Roto-taglemme
Nye detaljer i 2026

Uklassificerede taglemme til fladt tag
Original producentillustration med dansk forklaring.

Roto har videreudviklet sine taglemme til fladt tag. Illustrationen viser de nye detaljer, som producenten oplyser gælder fra 2. februar 2026.

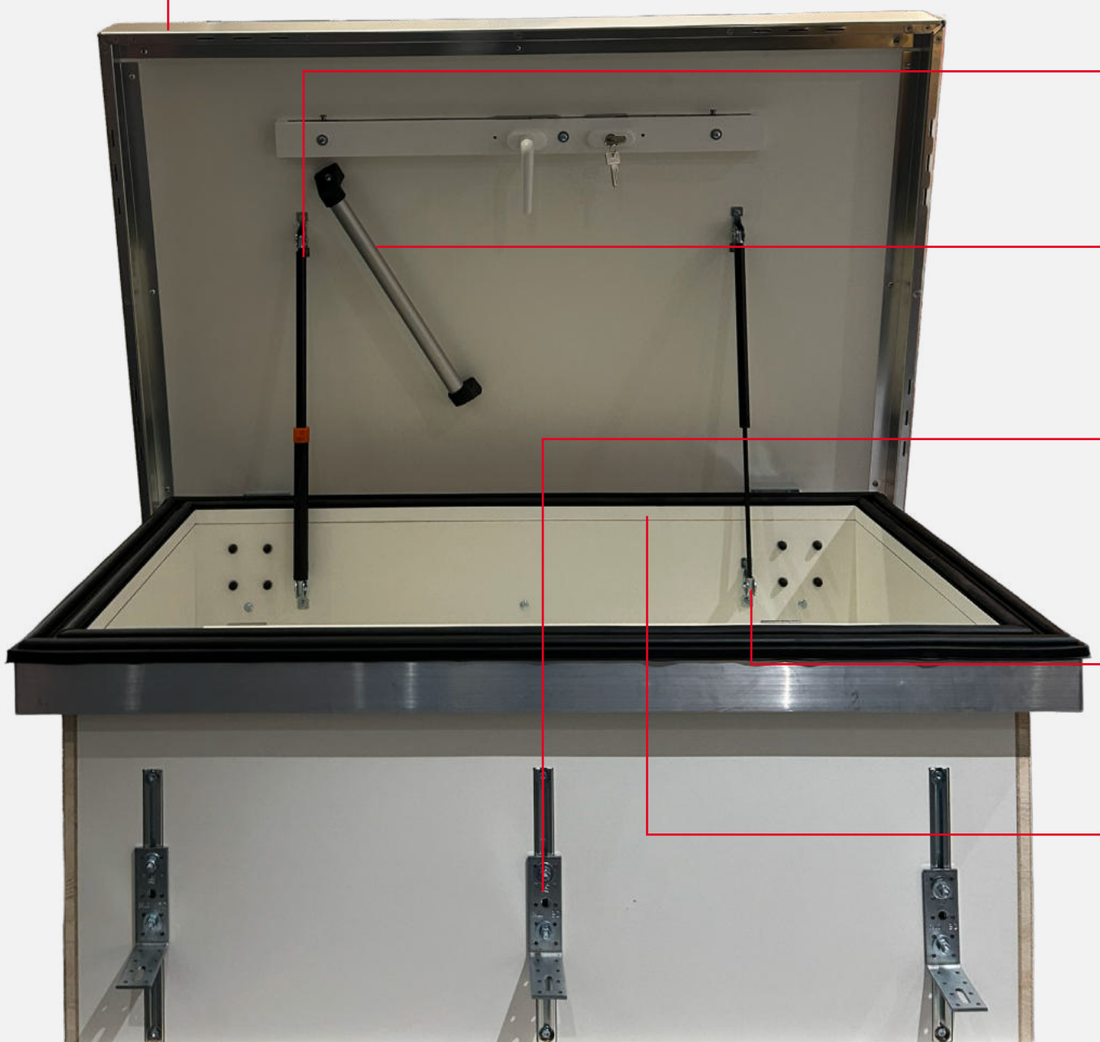
Ny hætte med blank aluminiumsoverflade som standard og opdateret design. Antracit kan vælges som tilvalg.

En låsbar gasfjeder forhindrer, at låget lukker, når håndgrebet benyttes.

Håndgreb i låget indgår nu som standard på taglemme til fladt tag.

VMS er et tilvalg til enklere og hurtigere montering.

Ændrede lejebukke og bolte gør monteringen af gasfjedrene enklere.

Synlige trækanter er forseglede, dog endnu ikke listen med lukkestykket.
